Dato	15. april 2020
Sagsid	19/32675
Sagsbehandler	Steen Gelsing

Høringssvar og forvaltningens bemærkninger til høringssvar - Helhedsplan for området ved Kammerslusen

Projektbeskrivelse. 2016.

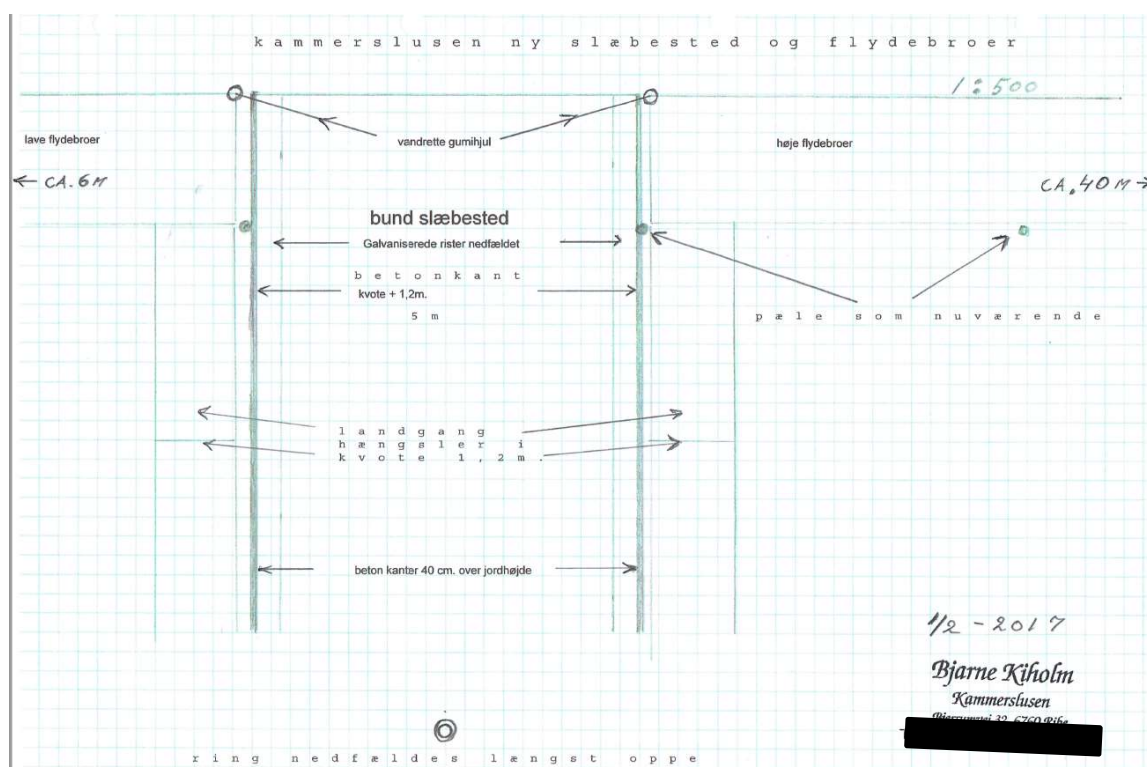
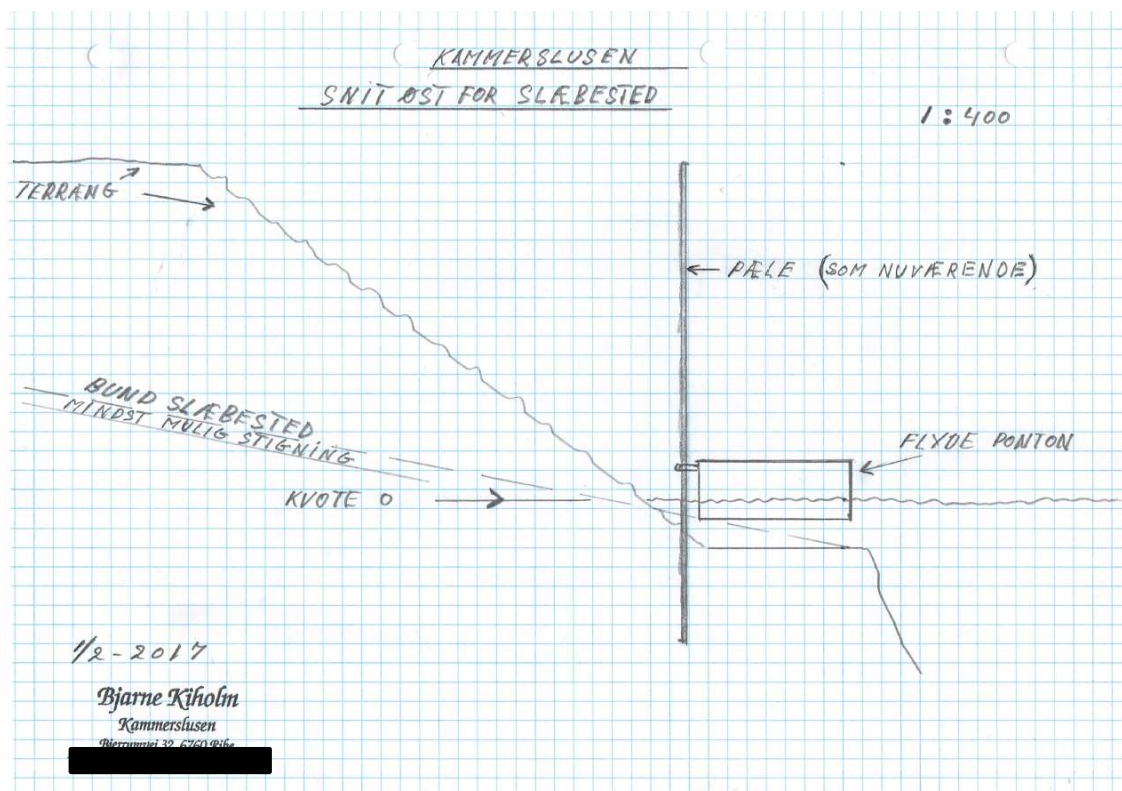
Nyt anlæg umiddelbart øst for Ribe Kammersluse på syd siden af å løbet. Længde ca. 60m.

Tiden er derfor til, at der skabes et anlæg, sådan originale skibe og Nationalparkens nye skib, kan ligge forsvarligt indenfor kammerslusen (dette er ikke muligt i dag).

En rampe/ slæbested her ved kammerslusen er også meget savnet i forbindelse med de maritime aktiviteter og har været efterlyst i mange år. Beredskabet mangler den også i forbindelse med redningsaktioner/øvelser.

Helhedsplanen for Kammerluseområdet giver mulighed for placering af et slæbested på sydsiden af Ribe Å. Høringssvaret tages til efterretning. De medsendte skitser for slæbested tages til efterretning.

Google earth

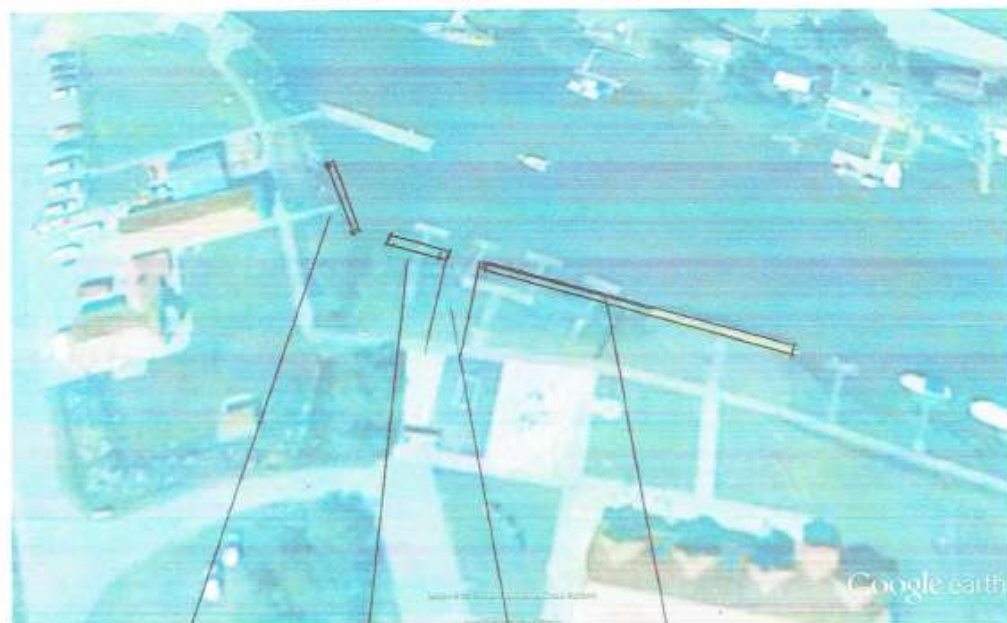
Kajak og småbådsbro.
Lav flydebro som ved roklubben.

Klar til store vadehavsskibe. længde 45 m. =
det samme som må sluses.

Bjarne K.s private faste bro.
Nuværende = udlejningsbåds plads.

Slæbested støbt bredde 5 m.

Ved dette forslag, som ligger i både vind og strøm i et tilgodeses:

Anlægs mulighed for store vadehavsskibe (Nationalparkskibet 16 m.) gæstempladser.

Mulighed for optagning af kajak, kano, robåde, kammerlusens arbejds ponton, skibe på vogne/ trailer (mangler meget også for beredskabet).

Uanset vejr og strøm kan brosystemet anløbes og ikke som nu, hvor hjørnet kan være umuligt/ farligt at manøvrere i, hvis der ligger gæstebåde
